島根原子力発電所2号機 地震による損傷の防止について

平成28年7月22日
中国電力株式会社

1. 施設の耐震重要度分類変更について

第1図 検討対象設備の安全機能に係る検討の流れ

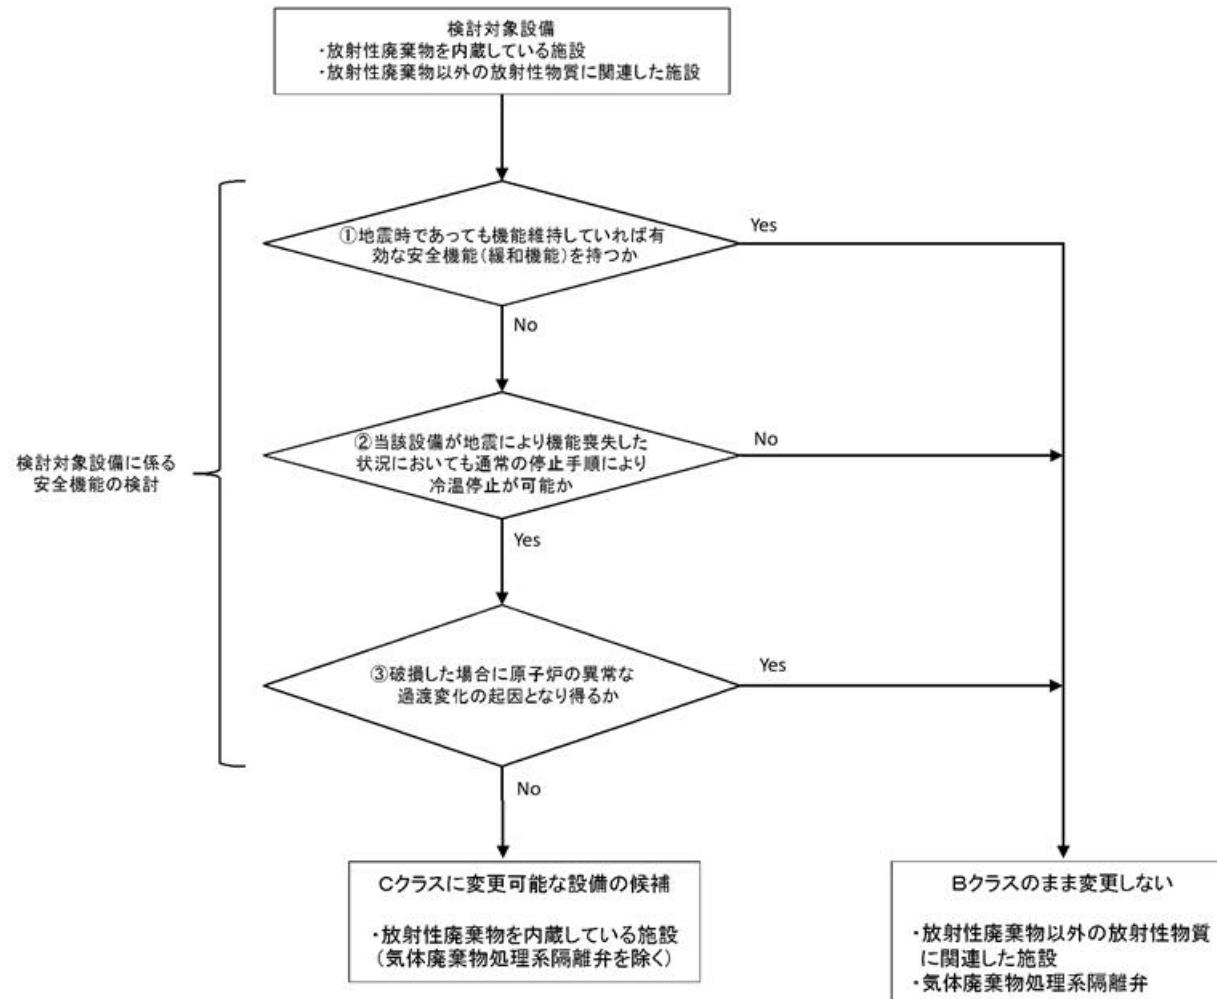
■5月26日審査会合での指摘事項を踏まえ、安全機能を有する設備については、Bクラスのままとした。検討の流れを第1図に示す。

第2図 島根原子力発電所2号炉 設計基準対象施設の耐震重要度分類概要図

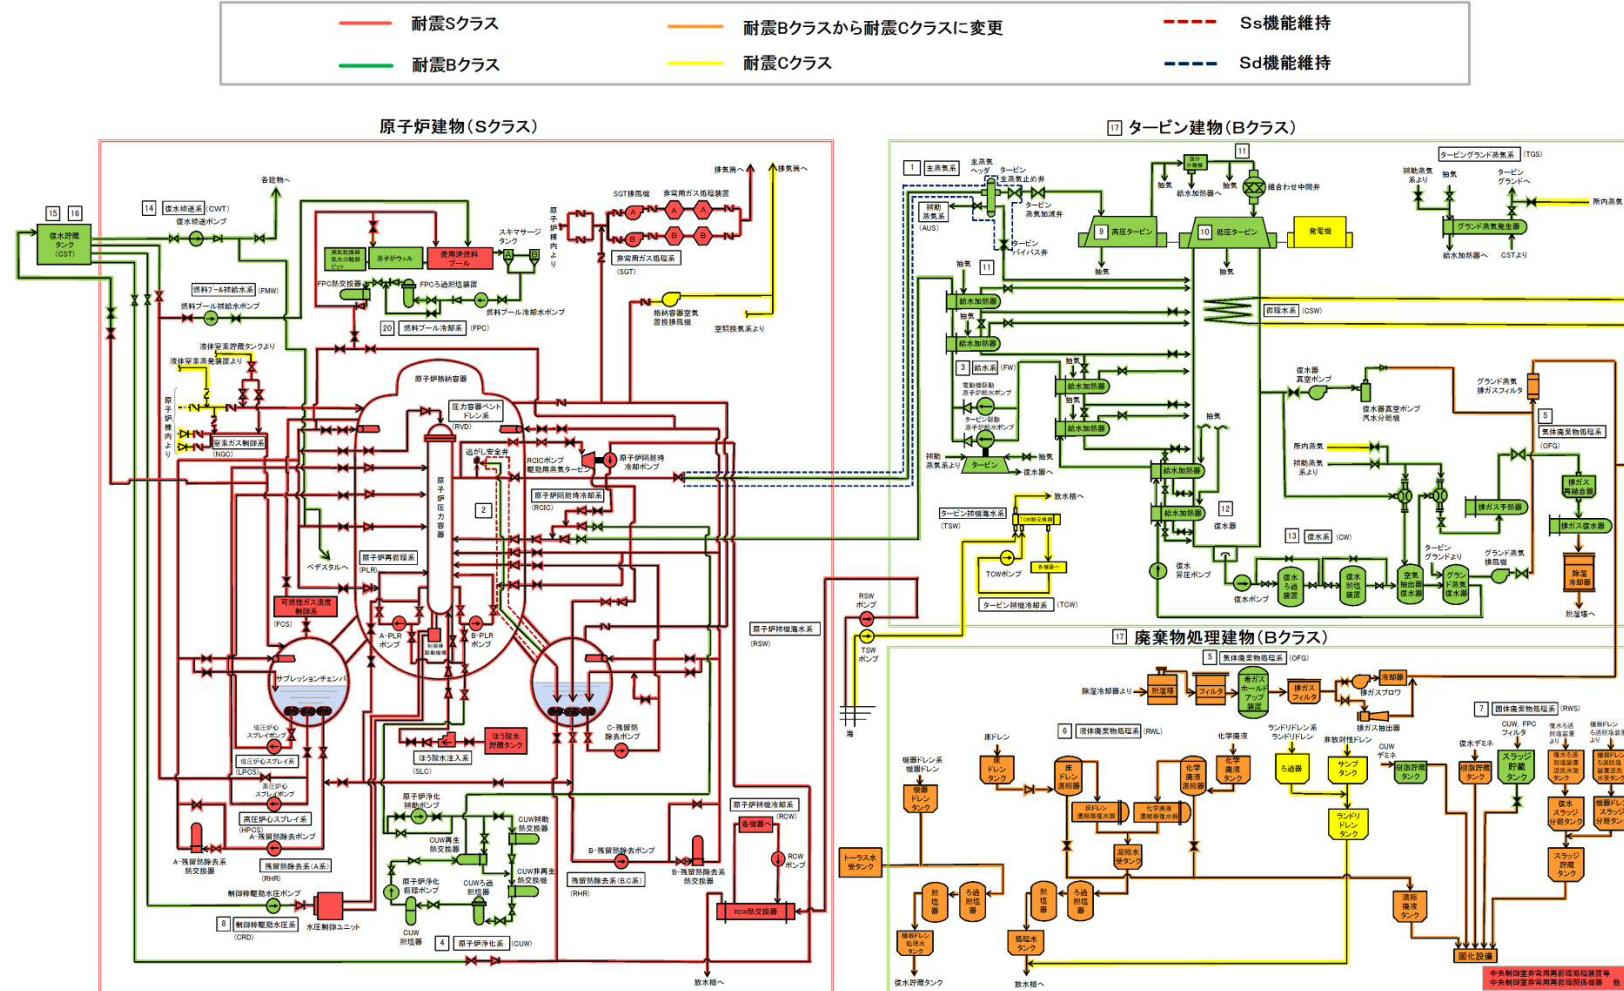
■耐震重要度分類に係る検討対象設備の見直し結果を第1表に示す。
 (iii)区分に属するタービン設備等はBクラスのままでし、(ii)区分に属する「放射性廃棄物を内蔵している施設」を今後の検討対象とする。

■今回の見直しを反映した耐震重要度分類の概要を第2図に示す。
